기 술 검 토 서

NO. 토질 및 기초 — 10

제 목: 구성포교 P11(양양) 적정기초 형식 검토

강 원 건 설 사 업 소
춘 천 ~ 동 홍 천 기 술 자 문 단

[그림-3] 시추단면도

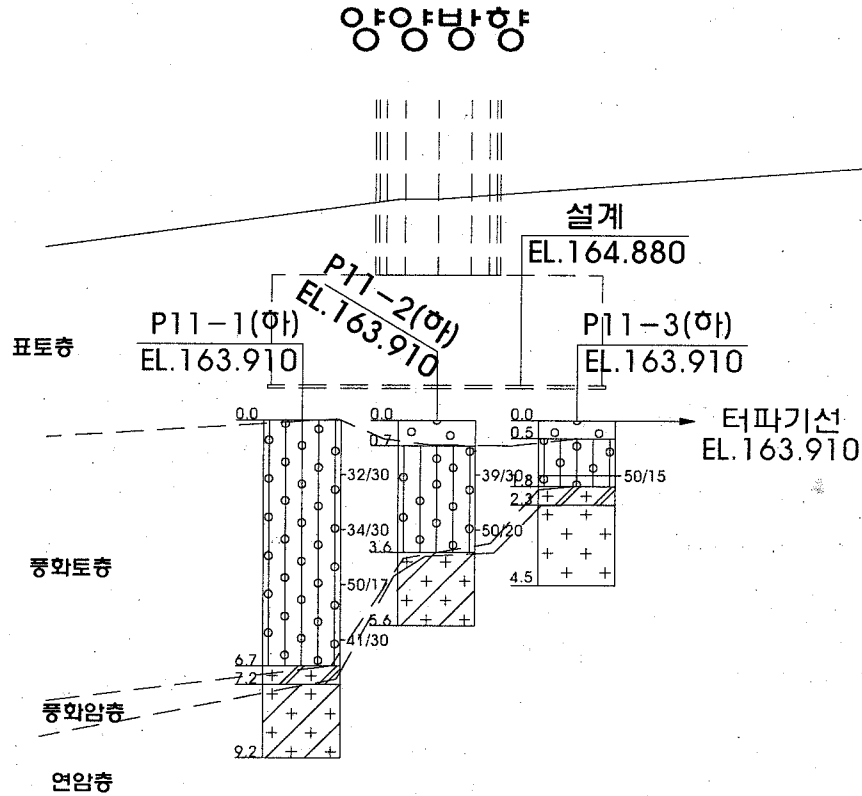
시추결과를 검토한 결과 기초 대각선 방향으로 지지층(풍화암 이상지반)이 깊어짐을 알 수 있다. 검토지반은 풍화암층이 얇은 상태로 조사되므로 지지층은 연암층을 지지층으로 간주할 경우 P11-1은 7.2m, P11-2은 3.6m, P11-3은 2.3m 정도에서 암선이 형성되므로 이는 지형의 구배와 유사한 방향으로 지지층이 경사지게 분포하는 것으로 추정되며, 지하수위는 지표면하 1.4~2.9m에 존재하는 것으로 조사되었다.(첨부 1. 시추주상도 참조)

- 1) 구성포교 p11(양양방향)은 설계시 지지층보다 3.3~8.2m 정도 아래에 지지층이 분포하는 것으로 조사되어 이에 대한 적절한 대책이 필요한 실정임.
- 2) 설계시는 지지층을 풍화암층으로 계획하였으나, 확인시추결과 풍화암층이 얇은층으로 분포하고 경사지상 기초이므로 기초저면을 암반층에 정착시키는 것이 장기적으로 안정할 것으로 판단됨.
- 3) 기초처리방안은 현장여건(시공성, 경제성, 시공사례 등)을 고려할 때 일부 암터파기(약 1.9m)를 시행하고 Mass Con'c(3m)를 타설하는 방안이 적정한 것으로 판단됨.
